Komunitní kompostárna - Svitavy

přehled víceprací a neprovedených prací změnových listů č. 1 - 6

ZMĚNOVÝ LIST č. 1 ✓

ZMĚNOVÝ LIST č. 2

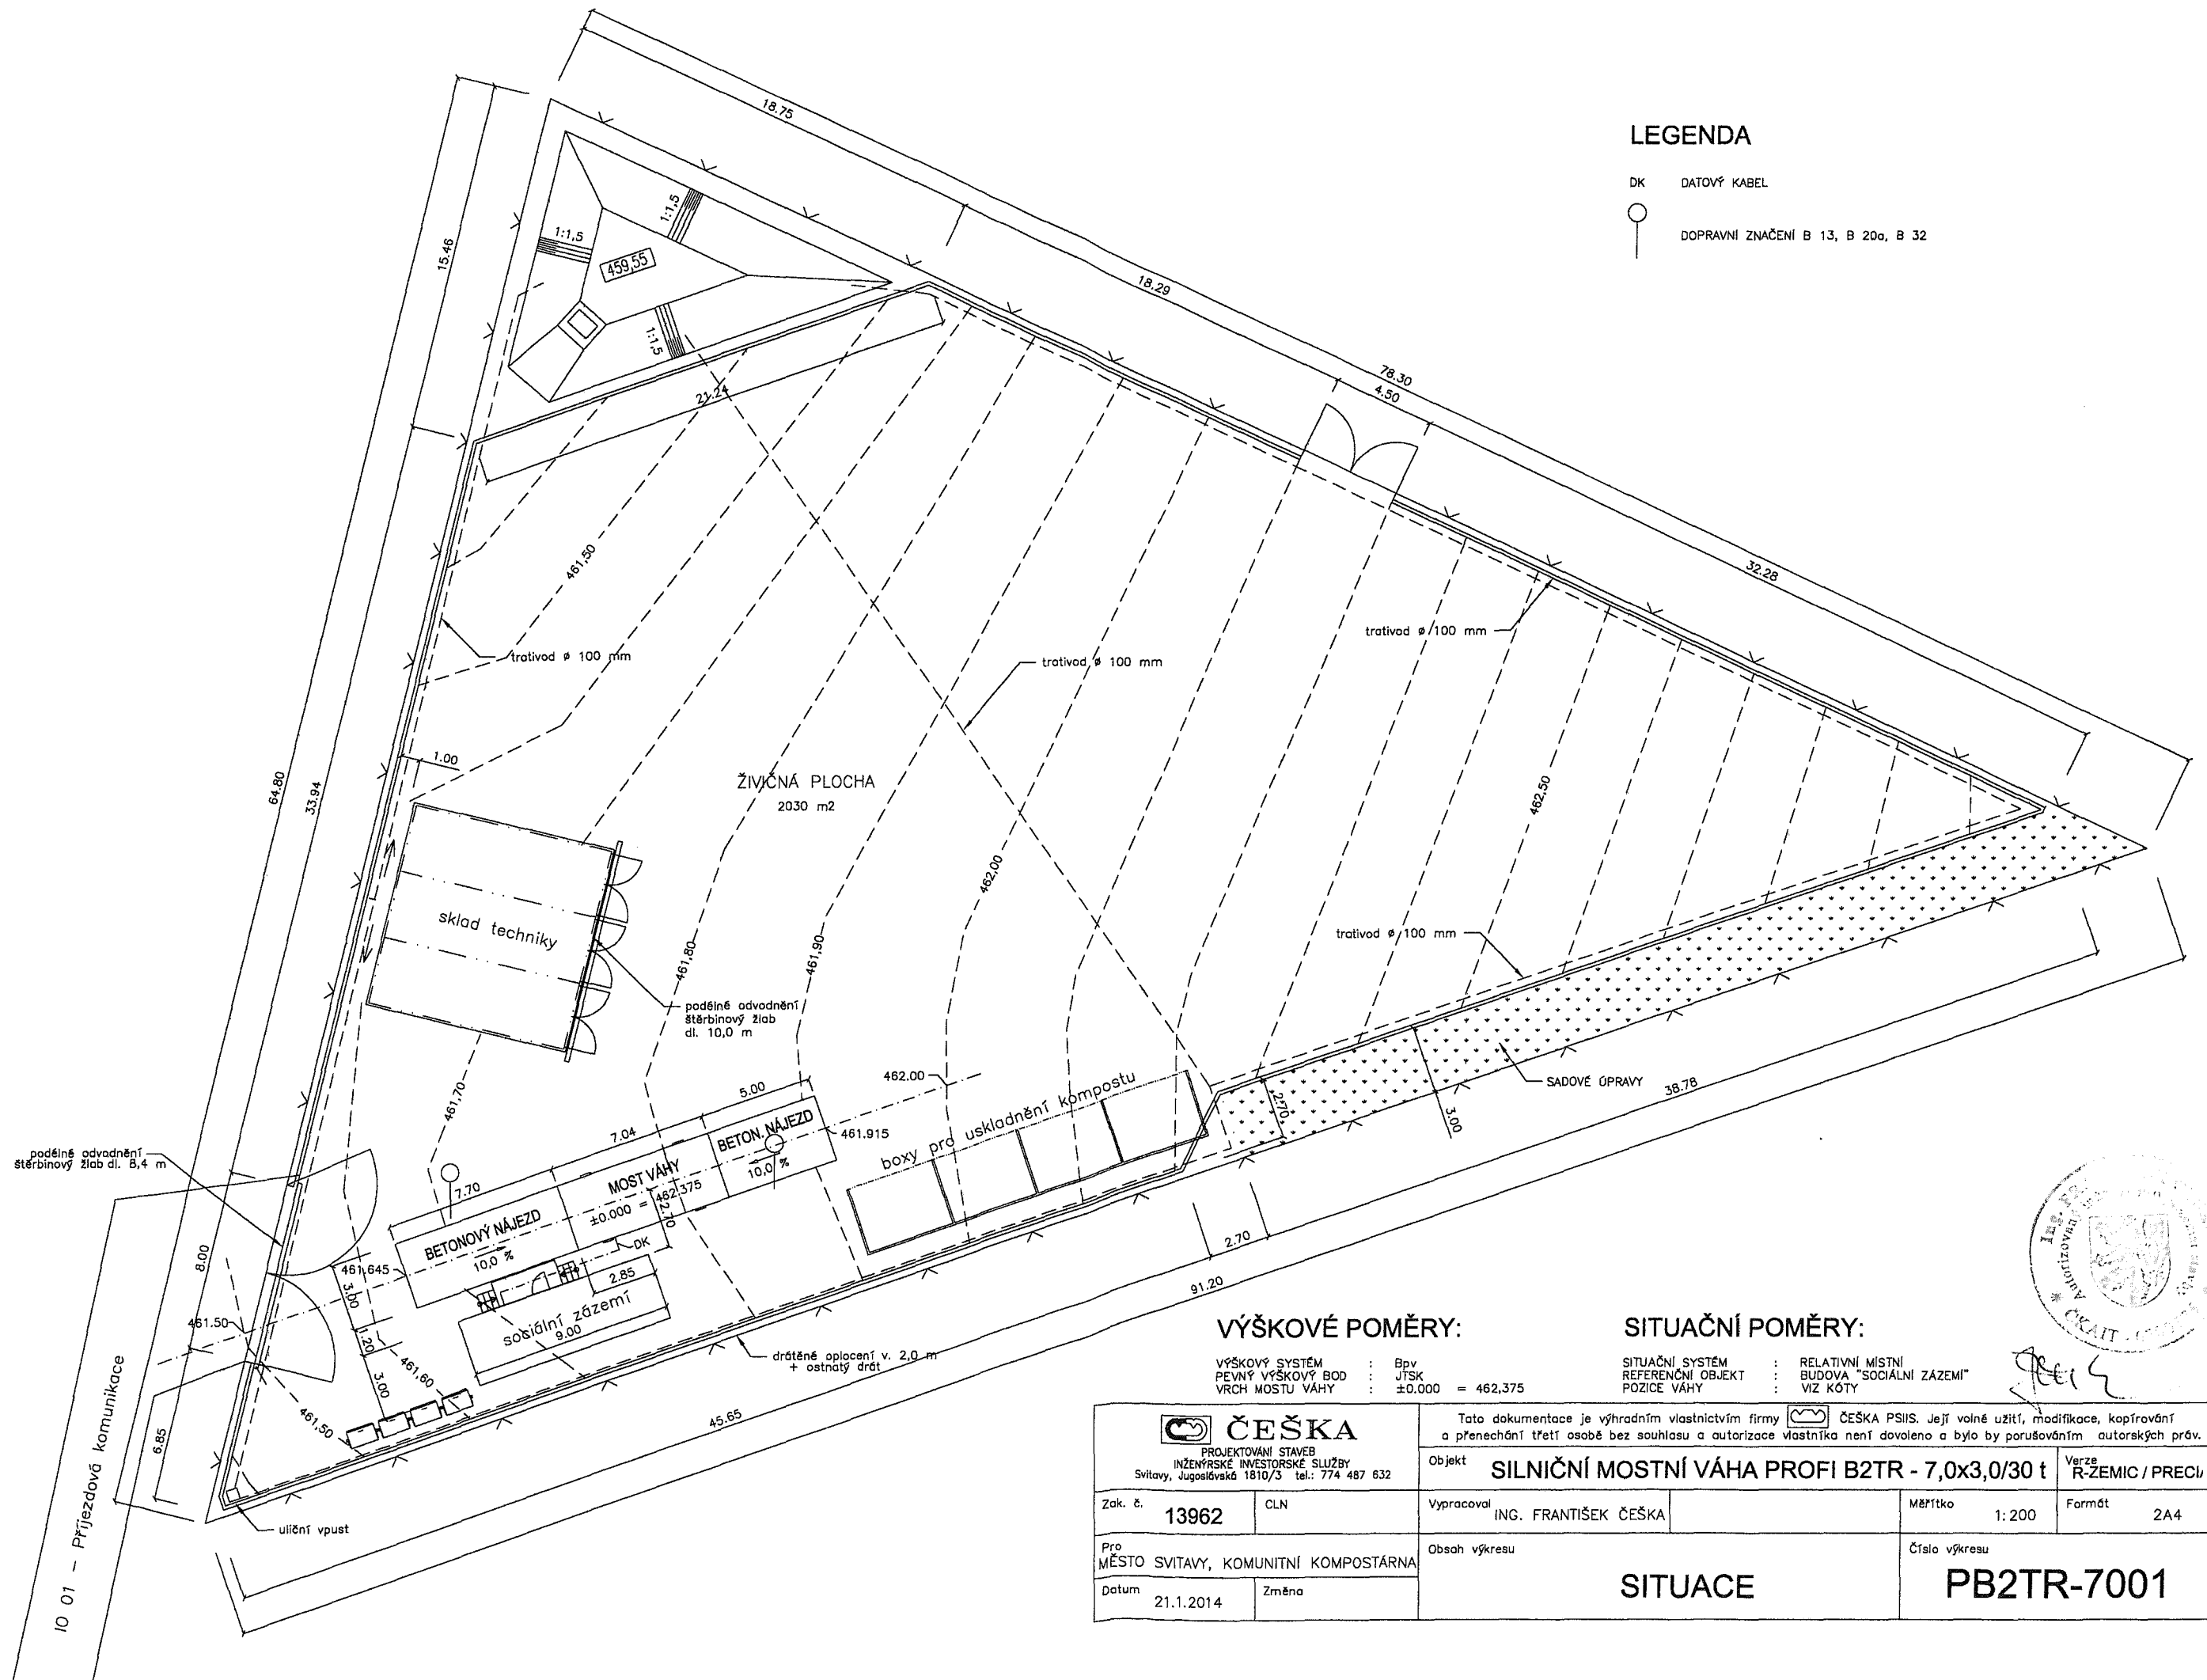
Předmět změny : Úprava uložení silniční mostní váhy.

Změnou typu silniční mostní váhy dochází ke změnám v základových stavebních konstrukcích a nájezdech na váhu.

Stanovisko projektanta : V době zpracování projektové dokumentace komunitní kompostárny byla jímka pro váhu, a s ní související pomocné konstrukce navrhovány podle sériově vyráběného typu, jehož použití pro potřeby kompostárny bylo konzultováno s možnými budoucími dodavateli. Podle této dokumentace zhotovitel stavebních prací základové konstrukce ocenil. V průběhu realizace se však typ váhy, pro níž bylo uložení určeno, přestal vyrábět. Bylo nutné vybrat jiný vhodný dodávaný typ, který však vyžadoval stavební úpravu základů a okolí. Základové konstrukce a nájezdy tak musely být přeprojektovány. Zhotoviteli stavebních prací změnou vznikly vícepráce, které nemohl při oceňování soupisu prací předpokládat.

Dokumentace změny : Výkres nového uložení silniční váhy.

SITUACE M1:1000

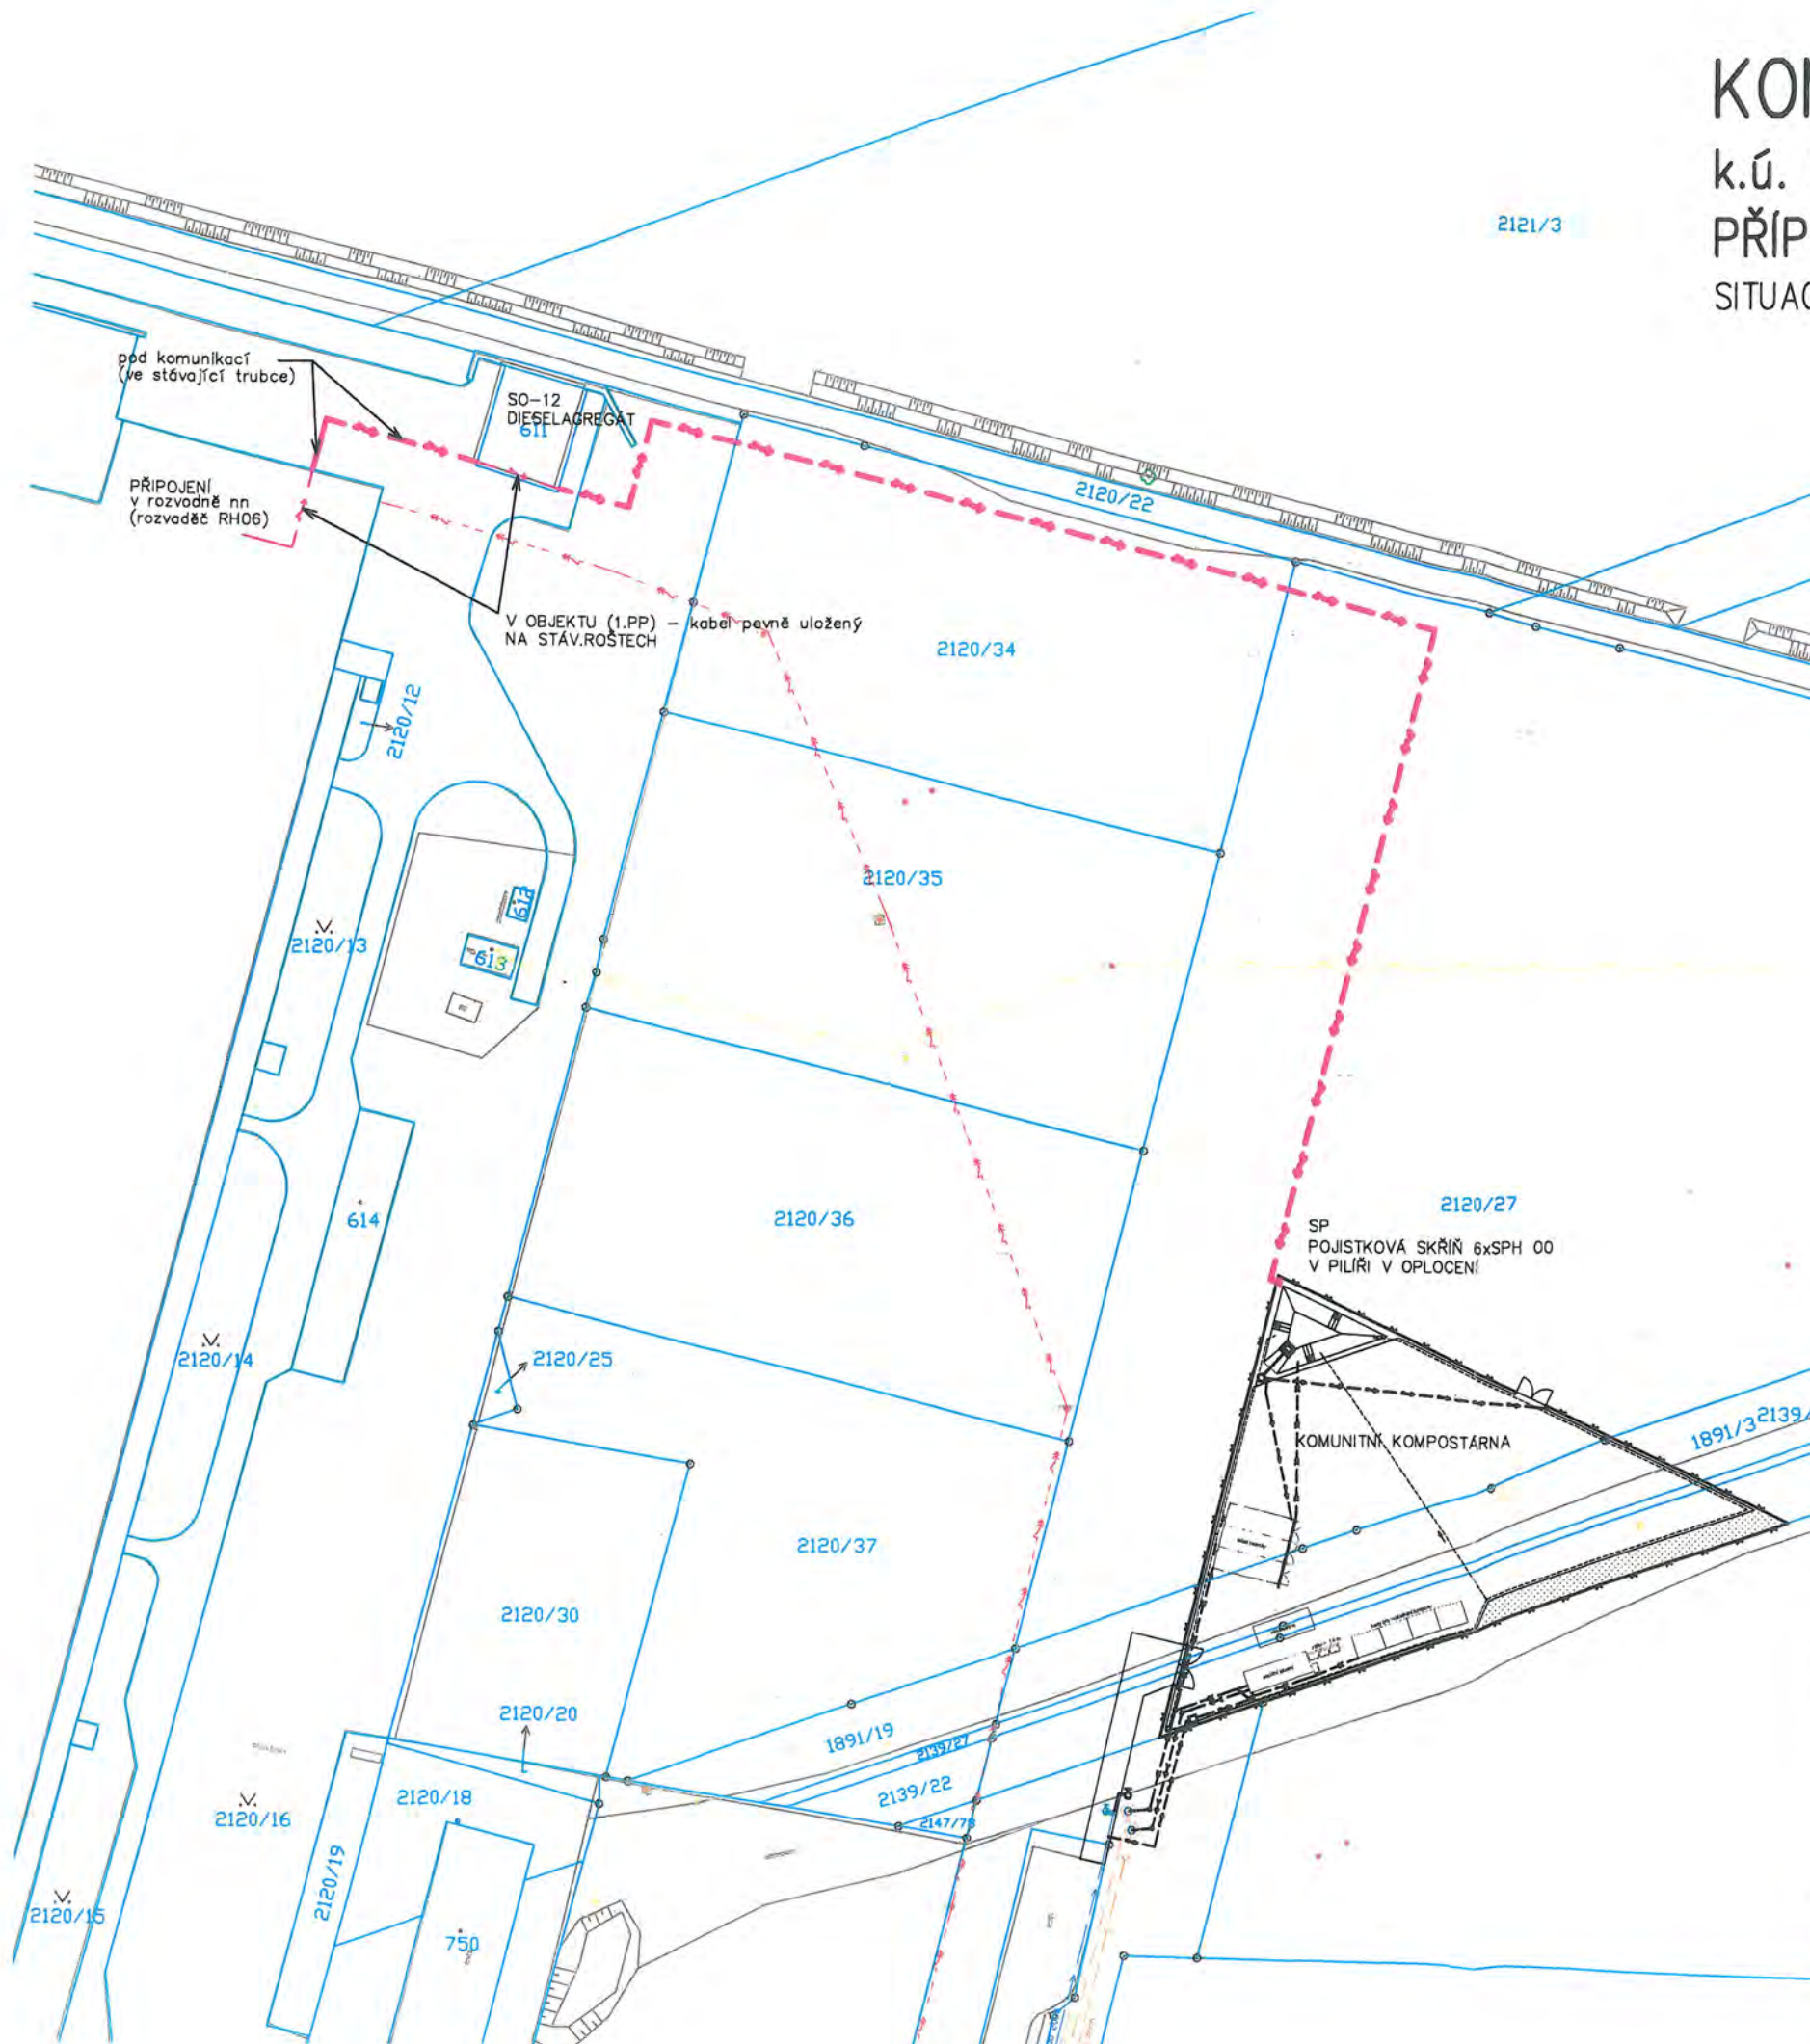
Předmět změny : Úprava trasy přípojky nízkého napětí.

Předmětem dodatečných prací je úprava vedení trasy přípojky nízkého napětí a osazení přípojného místa přístrojovým vybavením.

Stanovisko projektanta : Projektová dokumentace pro výběr zhotovitele detailně neřešila křížení elektropřípojky s trasou středotlakého plynového potrubí. Způsob křížení bylo nutné dopracovat až při realizaci po odkrytí plynového vedení. Na trase elektropřípojky, v areálu firmy P-D Refractories CZ, byly při realizaci zjištěny skryté betonové konstrukce, které bylo nutné odstranit a odvézt. Rovněž připojení do rozvodné stanice a způsob měření nebyl v době zpracování dokumentace známý.

Dokumentace změny : Výkresová dokumentace trasy elektropřípojky, osazovací plán připojení v rozvodné stanici, rozpočty víceprací a neprovedených prací.

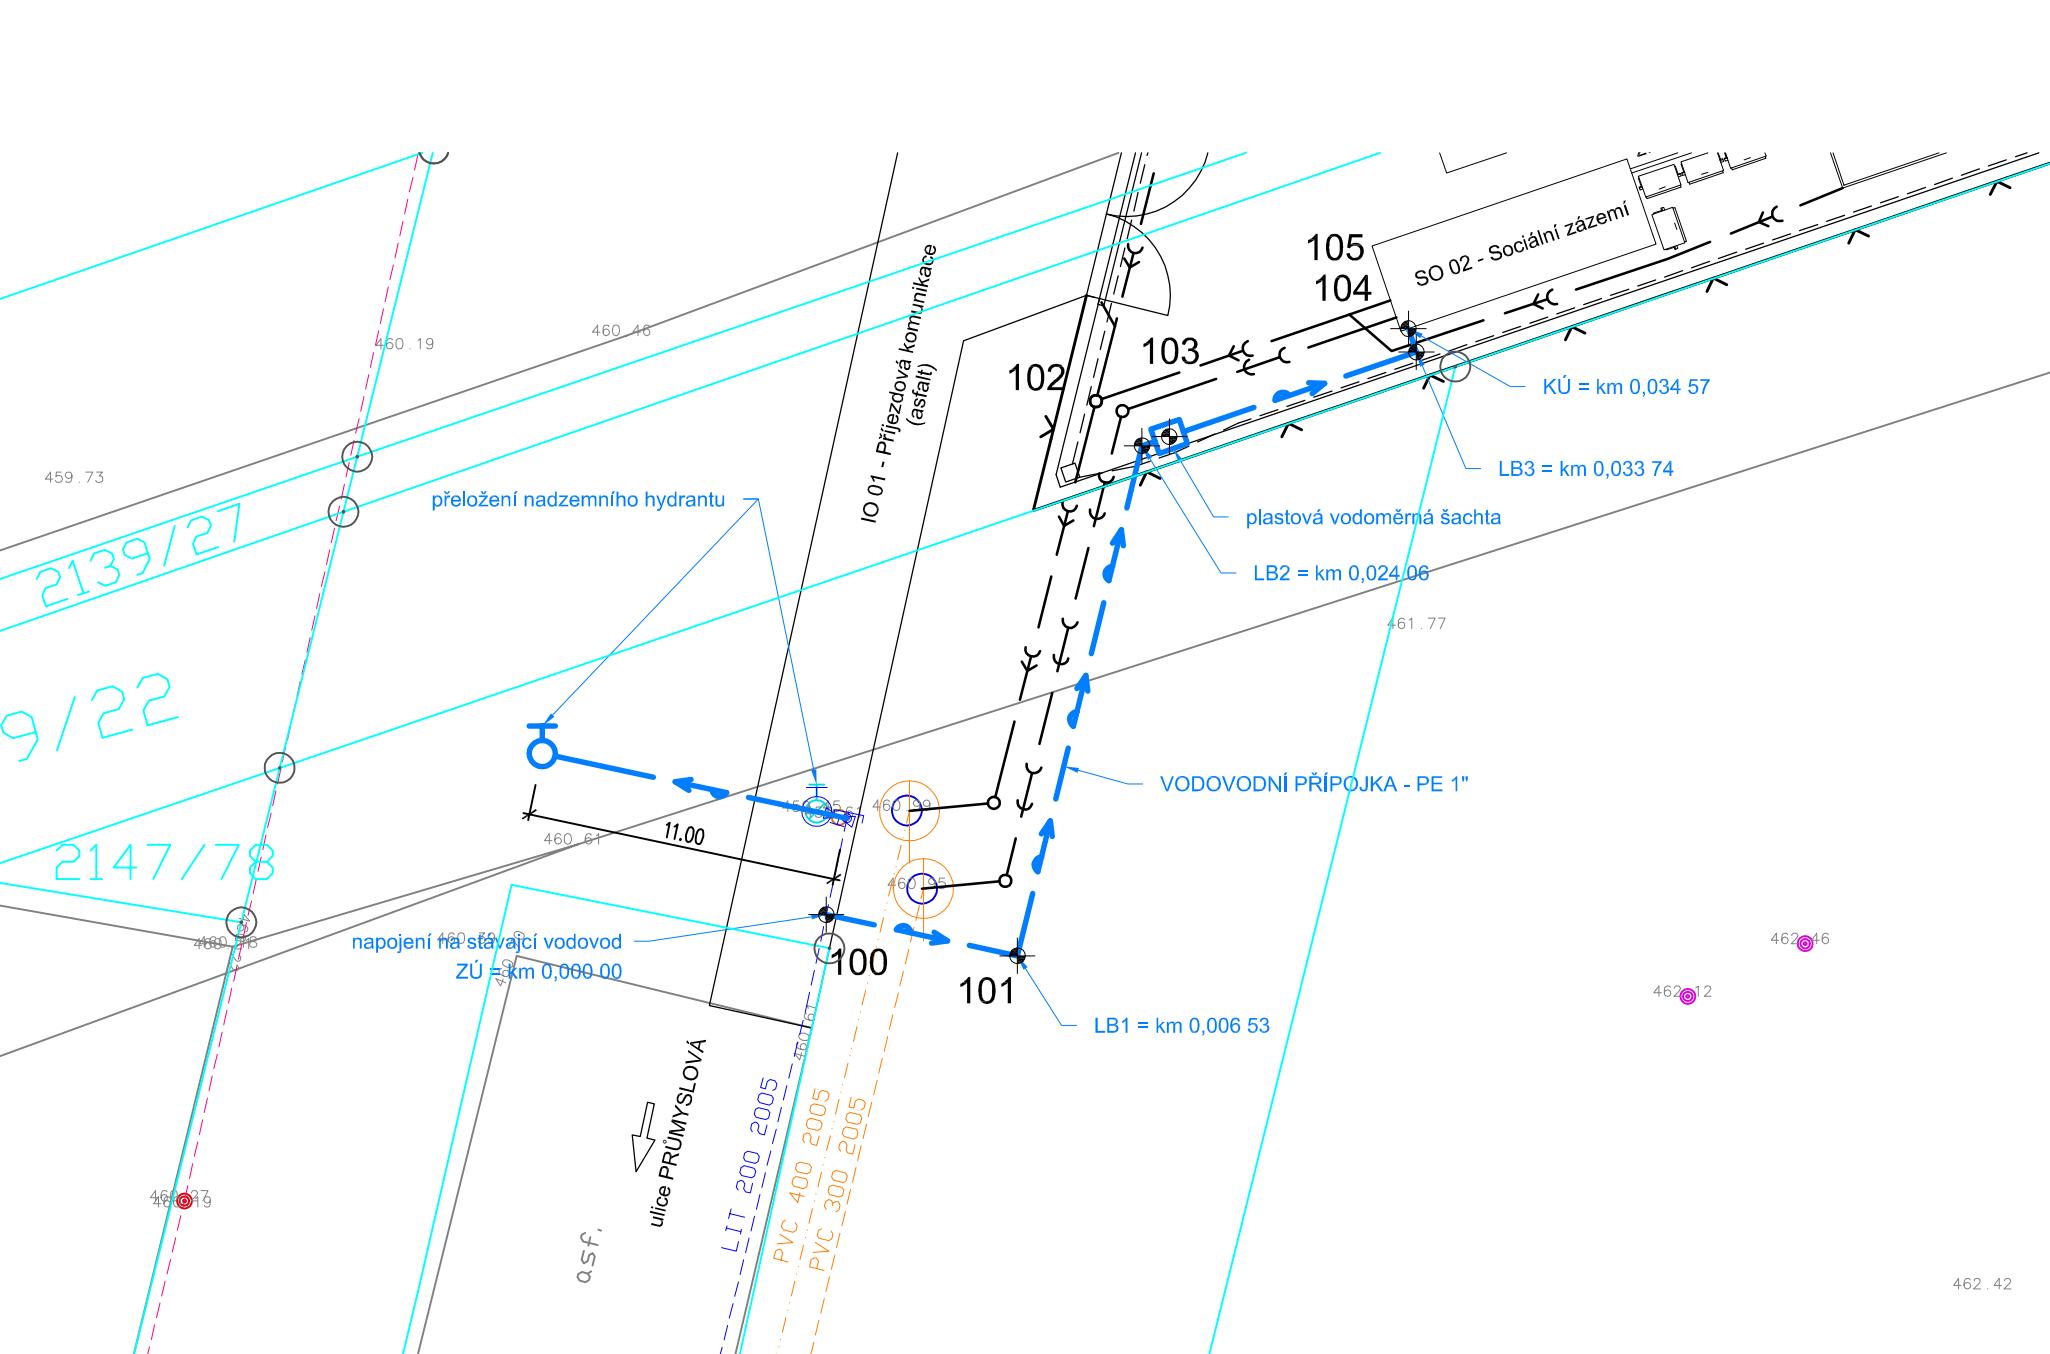
Dokumentace změny : Situační výkres, fotodokumentace skutečného provedení.

Souhlasím s navrženým řešením
